Abwägungsvorschläge zu den Eingaben der Bürger

83. Änderung FNP - Sachlicher Teilflächennutzungsplan „Windenergie“

Verfahren: § 3 (2) BauGB

Abbildung 3: Einschränkung der Sichtachsen bei Alternativvorschlag (Teilbereich Prüfraum 5 und Prüfraum 6)

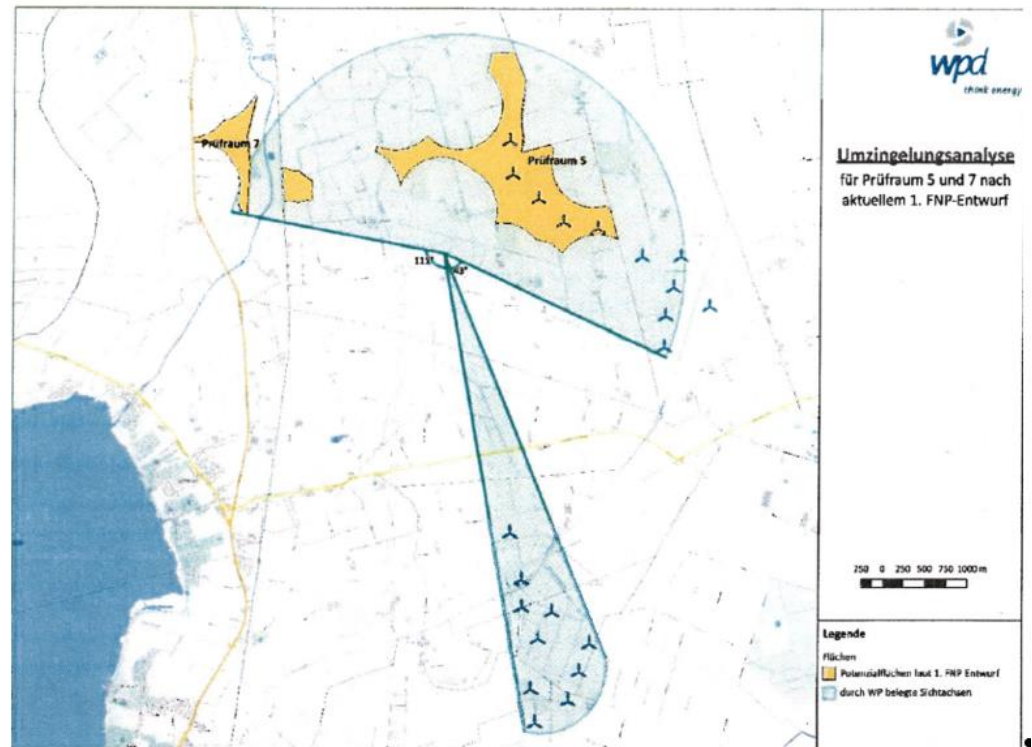
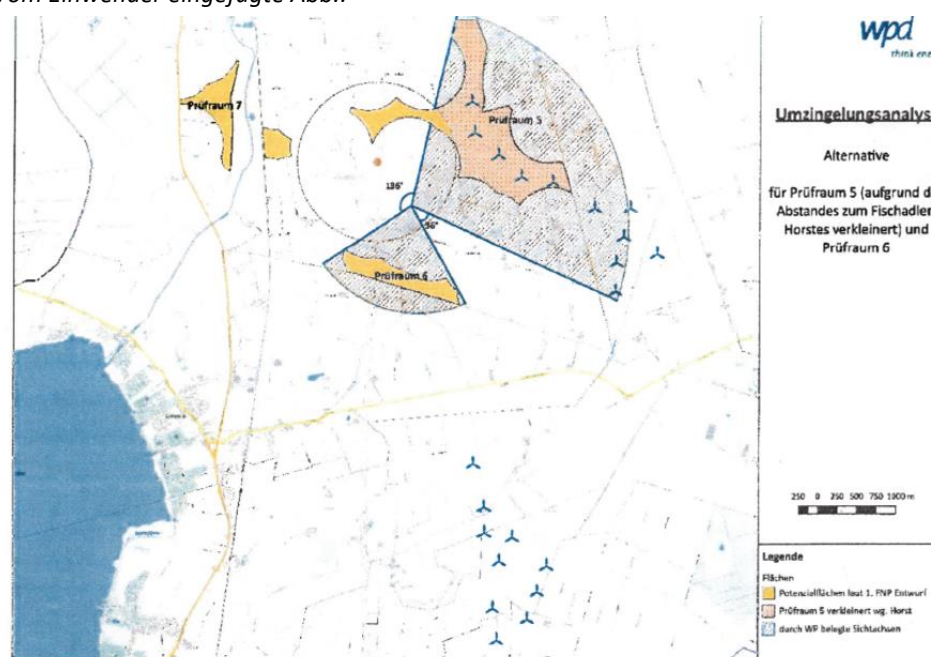
Eingabe 7 – Wpd	Bewertungskriterium: Umzingelung Bei diesem Bewertungskriterium wird die Eignung der Fläche anhand einer möglichen Umzingelungswirkung auf die Häuser im Abstand von 500 m festgestellt. Ein Punkt wird vergeben, wenn ein Prüfraum mehr als 10 Häuser im Abstand von 500 m beeinträchtigt. Ein genauerer Verteilungsschlüssel für die anderen Punktzahlen findet sich in nicht. Die Vorgehensweise der Stadt, wann von einer Beeinträchtigung ausgegangen wird sowie eine Darstellung der einzelnen betroffenen Häuser erfolgt ebenfalls nicht. Es findet ausschließlich eine Aufzählung der Häuser im 500 m Abstand statt und z.T. wird ein konkretes Ergebnis für einzelnen Flächen genannt. Beim Prüfraums 6 wird nur die pauschale Aussage getroffen, dass Häuser im Bereich des Diepholzer Bruchs betroffen sein können. Hingegen wird für die Fläche 7 konkret eine Zahl von vier Häusern genannt. Der Vergleich zeigt, dass selbst bei der Darstellung der abschließenden Ergebnisse kein einheitlich Konzept bei der Umzingelung verfolgt wurde. Ob die aktuellen Grobbewertungen der Flächen korrekt erfolgt sind, lässt sich nach dem aktuellen Kenntnisstand daher nicht feststellen. Aufgrund der fehlenden Nachvollziehbarkeit bei der Anwendung des Kriteriums der Umzingelung kann bezweifelt werden, dass hierbei ein einheitliches, nachvollziehbares und schlüssiges Konzept verfolgt wurde. Um einen rechtsicheren FNP aufzustellen, ist dies allerdings unabdingbar. Insbesondere, da im Rahmen der Begründung mehrfach ein besonderes Augenmerk auf die Problematik der Umzingelung geworfen wird und die Stadt in der Gesamtabwägung diese als Grund für die Streichung des Prüfraums 6 anführt, ist hier eine besondere Sorgfalt in der Nutzung des Merkmals notwendig. Diese ist allerdings nicht erkennbar. Nach einer groben Abschätzung von uns, ausgehend von einem Punkt zwischen den jeweiligen Flächen, in Bezug auf die Sichtachsen lässt sich allerdings folgendes feststellen: Der Prüfraum 5 und 7 in Verbindung mit den bestehenden Windparks in Wetschen und in Lemförde führen zu einer starken Belegung der Sichtachsen, siehe dazu Abbildung 2. Der Prüfraum 7 führt sogar zu einer stärkeren Einschränkung, da die zuvor freie Sichtachse Richtung Westen durch die Fläche erst belastet wird. Ähnliches gilt für den westlichen Teilbereich des Prüfraums 5, der für viele Häuser zu einem Hindernis im Norden führt. Der komplette Prüfraum 5 beeinträchtigt dadurch sogar die Sichtachsen von Norden bis hin nach Osten. Betrachtet man die Prüfräume in Verbindung mit den Bestandswindparks, wie in Abbildung 2, lässt sich erkennen, dass nur eine freie Sichtachse von 1110 in Richtung Dümmer und eine schmale Sichtachse Richtung Süd-Ost von 430 übrig bleibt. Die Flächenkulisse mit den Prüfräumen 5 und 7 führt somit zu einer Belastung der Sichtachsen im Westen, Norden und Osten sowie der bereits vorhandenen Vorbelastung im Süden durch den Windpark Lembruch. Nach dem Konzept der Stadt sollte ein solcher Umstand allerdings vermieden werden. Dies kann mit der aktuellen Flächenkulisse jedoch offensichtlich nicht gelingen. <i>Vom Einwender eingefügte Abb.:</i>

Aufgrund der neuen avifaunistischen Begebenheiten haben wir einen Alternativvorschlag entwickelt und dessen Auswirkungen auf die Sichtachsen in Verbindung mit dem Prüfraum 6 dargestellt. Dieser berücksichtigt den Wegfall eines Teilbereichs von Prüfraum 5 aufgrund der Nähe zum Horst des Fischadlers.

Der Prüfraum 6 führt ausschließlich zu einer Belegung der Sichtachse in Richtung Süden. Allerdings liegt in dieser Himmelsrichtung bereits der Windpark Lembruch, der hier eine Vorbelastung darstellt und berücksichtigt werden muss. Daher kann im Süden nicht von einem unbelasteten Bereich ausgegangen werden. Im Vergleich zur aktuellen Flächenkulisse bleibt, wie in Abbildung 3 zu sehen ist, in Richtung Nordwesten eine freie Sichtachse von 136° erhalten und führt somit zu einer deutlich geringeren Beeinträchtigung.

Beschlussempfehlung	Die Abwägung zur optische Betroffenheit von Anwohnern im Diepholzer Bruch wird durch die entsprechenden Auswertungen gestützt. Diese Darlegungen zur Beeinträchtigung von Blickwinkeln werden in die Begründung zur 83. Änderung des FNP übertragen. Siehe dazu auch die Abwägung unter Bürger 5. Auf Grund der Nähe zum neu erfassten Fischadler-Horst werden keine Flächen des Teilbereiches 1 aufgehoben.
Eingabe 8 – Wpd	Zudem möchten wir auf die Planungen in der Samtgemeinde Altes Amt Lemförde verweisen, wo angrenzend zum Prüfraum 6 ebenfalls ein Windpark in Planung ist. Sollte diese Planung Erfolg haben, würde sich der Prüfraum 6 in diesen einfügen und zu einer gewünschten Bündelung der Windenergie führen. Bei einer Ausweisung der Prüfräume 5 und 7 sowie der gleichzeitigen Realisierung des Windparks auf Lemförder Seite wären die Häuser in der Umgebung noch viel stärker betroffen als ohnehin schon aufgrund der aktuellen Flächenkulisse. Bei unserem Alternativvorschlag hingegen hat die Planung auf Lemförder Seite keine weiteren Beeinträchtigungen zur Folge. Da die Stadt versucht die Auswirkungen auf die Anwohner möglichst gering zu halten, bitten wir Sie unseren Vorschlag und den oben benannten Umstand ebenfalls in Ihrer Entscheidung mitzubetrachten.

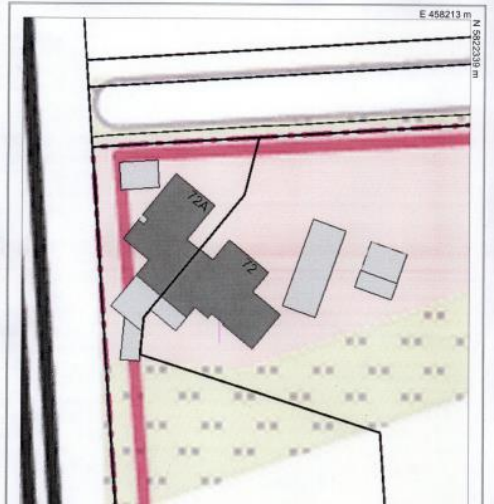
Bürger 19 -Eingabe 1	Es wird ein Hinweis gegeben: Im Lembrucher Teil liegen 2 Anwesen, nicht nur 1. Es handelt sich um den Bereich Hohnhorst 72. Es handelt sich um ein Doppelhaus, wobei das Haus Hohnhorst Nr. 72 sich auf Lembrucher Seite befindet.
----------------------	--

Beschlussempfehlung	Kenntnisnahme. Es wird zur Kenntnis genommen, dass sich offensichtlich nur das Haus Nr. 72 auf Lembrucher Seite befindet. Die Grenze im amtlichen Plan zeigt jedoch auch das Haus 72 a auf Lembrucher Seite. Die Häuser sind mit den Abstandsradien (harte Tabuflächen) berücksichtigt, es ergeben sich keine Änderungen in der Standortanalyse.

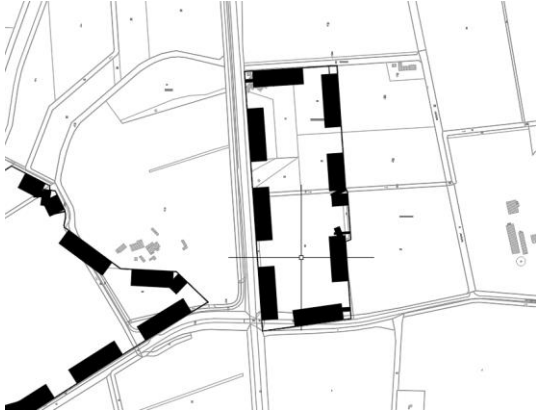
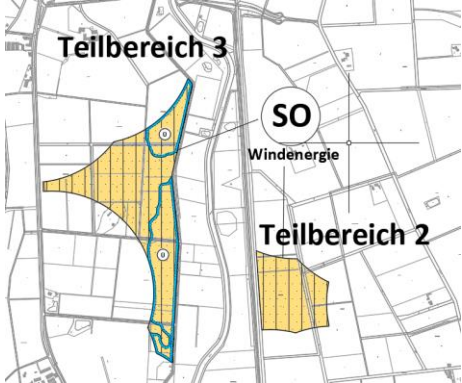
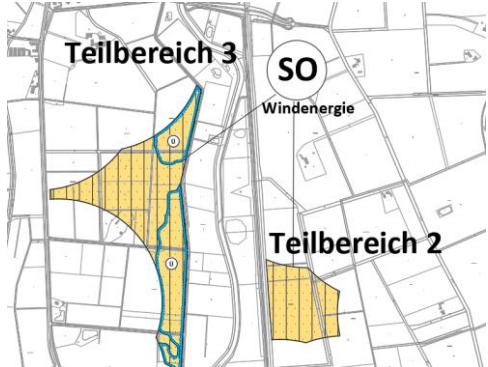
Bürger 20 -Hinweis 3	In Planzeichnung überdeckt die Enklave, die zwei dort inne liegenden Wohnhäuser. Durch Strichelung „weggeplant“. Es muss deutlich werden, dass dort zwei Häuser liegen, insbesondere auch wegen einzuhaltenden Abständen. Muss erkennbar bleiben, dass dort Häuser liegen. Bei den Häusern in der Enklave trotzdem Abstände richtig berücksichtigt?
Antwort	Dies ist zeichnerisch leider im Falle der Enklave nicht anders zu lösen. Die Darstellung ist aber unschädlich, da sie keine Auswirkungen auf das Ergebnis der Planung insgesamt hat.   Die beiden Häuser der Enklave - auch das Haus Hohnhorst 72 auf Lembrucher Seite - wurden bei den Abständen berücksichtigt. Es kommt zu keinen anderen Planergebnissen.
Bürger 20 -Hinweis 4	In der Planzeichnung werden durch die Planzeichen SO ein Hof direkt zwischen Teilbereich 1 und 2 überdeckt. Das macht man nicht. Wohnhäuser sollten auf Planzeichnung sichtbar bleiben.

Antwort	Das wird zeichnerisch geändert. Das Zeichen SO wird nach Norden verschoben. Vorher  Nachher 
Bürger 20 -Hinweis 2	S. 123 Begründung nicht nachvollziehbar, warum Abstand der Bahn nicht berücksichtigt wird und durch Möglichkeit von anderen Sicherheitsmaßnahmen weggewogen wird. W. Pape geht davon aus, dass die Bahn der Unterschreitung des Mindestabstandes nicht zustimmen wird. Gegen Bahn wird die Stadt kein Ankommen haben. Wenn die von der Bahn geforderten Abstände berücksichtigt werden, dann verbleibt beim Teilbereich 2 nur ein geringer Teil im östlichen Teil; dies wird für eine SO Ausweisung nicht ausreichen. Zudem reicht die Flächen dann nicht aus, um dort eine WEA zu errichten, da die Rotorblätter im SO liegen müssen und auch nicht über den Weg ragen dürfen. Daher wird Teilbereich 2 nicht umsetzbar sein und fällt weg. Wenn Teilbereich 2 rausfällt, dann Abstand zwischen Teilbereich 3 und dem bestehenden Windpark mehr als 700 m, so dass dieser aus Sicht der Raumordnung nicht mehr als 1 Windpark angesehen werden kann. Der Grundsatz der Raumordnung (Abstand von 3.000 m) zwischen bestehenden Windpark kann nicht eingehalten werden. Dadurch ist auch Teilbereich 3 nicht mehr umsetzbar.

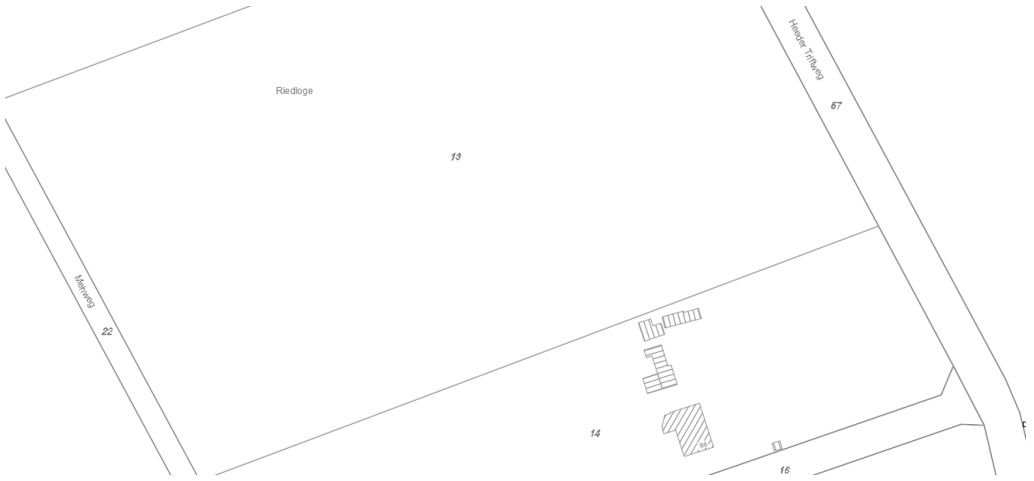
Beschlussempfehlung	Der Abstand von der Bahn hängt von der Größe der Anlage (Nabenhöhe, Rotordurchmesser) ab. Die Größe und Stellung der Anlagen ist jedoch nicht bekannt.

Auf Ebene der 83. Änderung des FNP wird eine vorbereitende Bauleitplanung durchgeführt und es sind die genauen Standorte von WEA in Abgleich mit allen sonstigen genehmigungserheblichen Bedingungen (Grenzabstände Baulasten etc...) noch nicht bekannt. Insoweit kann auch keine Darstellung möglicher Abstände erfolgen. Ein Grundsatz, den die Raumordnung aufstellt ist nicht zwingend, sondern kann durch die Abwägung der Stadt überwunden werden.
Bürger 20 - Hinweis 5	S. 106 und 110 Begründung: der Abstand von rd. 802 m ist nicht zum Wohnhaus Heeder Triftweg 86 zu halten, sondern das ist Mehweg 86. Falsche Adressnennung findet sich in mehreren Stellen in der Begründung wieder. Bei Umzingelung falsche Adresse DH Bruch 1 und 2, Triftweg 51/50 und Mehweg 86 am stärksten betroffen, hier fehlerhafte Adressangabe!
Antwort	Der Hinweis wird berücksichtigt und es wird die fälschliche Adresse „Heeder Triftweg 86 in Mehweg 86 abgeändert. Begründung Seite 106: Für die gewählten drei Teilbereiche im südlichen Stadtgebiet ist von einem zusammenhängenden Windparkareal auszugehen. Der Abstand zwischen Teilbereich 1 und Teilbereich 2 liegt (infolge der notwendigen Abstände zu einem Wohnhaus, Heeder Triftweg 86) bei rd. 802 m. Infolge des vorfindlichen Landschaftsbildes überschneiden sich jedoch die Wirkbereiche des Landschaftsbildes (siehe dazu den Umweltbericht) und es entsteht keine Verspargelung bzw. der Verlust von Offenland. Prägend im Landschaftsbild sind als Vorbelastung die vorhandenen drei Hochspannungstrassen, die den Teilbereich 1 randlich queren. Der Abstand zwischen Teilbereich 2 und Teilbereich 3 liegt nur bei rd. 380 m. Hier wurden allein die Niederungsflächen <u>der Lohne</u> mit ihren Kompensationsarealen und Wertigkeiten als weiche Tabuflächen für WEA ausgeschlossen. ¶ Das Haus Nr. 86 befindet sich zwischen den beiden Straßen Heeder Triftweg und Mehweg und insoweit war auf der verwendeten Grundkarte nicht klar, zu welcher Straße es nun genau gehört.
